# Sun Fire™ V440 서버 제품 안내서

문서 번호 817-2847-12  
2003년 10월, 개정판 A

# Sun Fire V440 서버 제품 안내서

이 설명서에서는 알려진 문제점과 이에 대한 해결책 및 Sun Fire™ V440 서버 제품의 이번 릴리스에 영향을 미치는 각종 문제를 다룹니다. 설명서는 다음의 세 단원으로 나뉩니다.

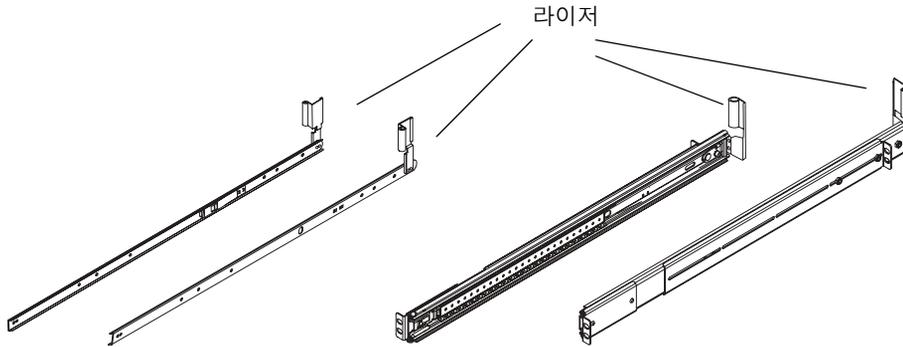
Sun Fire V440 서버의 모든 설명서에서 랙 장착에 사용되는 슬라이드 어셈블리와 내부 글라이드가 그림에서 잘못 표시되었습니다. 슬라이드 어셈블리와 내부 글라이드의 뒷면 끝부분에는 케이블 커넥터 위로 케이블 관리 장치를 들어 올리는 라이저가 있습니다. 아래 그림에는 정확한 슬라이드 어셈블리와 내부 글라이드가 나와 있습니다.

라이저 끝이 위를 향하도록 내부 글라이드와 슬라이드 어셈블리를 설치하십시오. 각 부품에는 “왼쪽(LEFT)” 또는 “오른쪽(RIGHT)”이라는 레이블이 부착되어 서버 앞면에서 볼 때의 설치 지점을 나타냅니다.
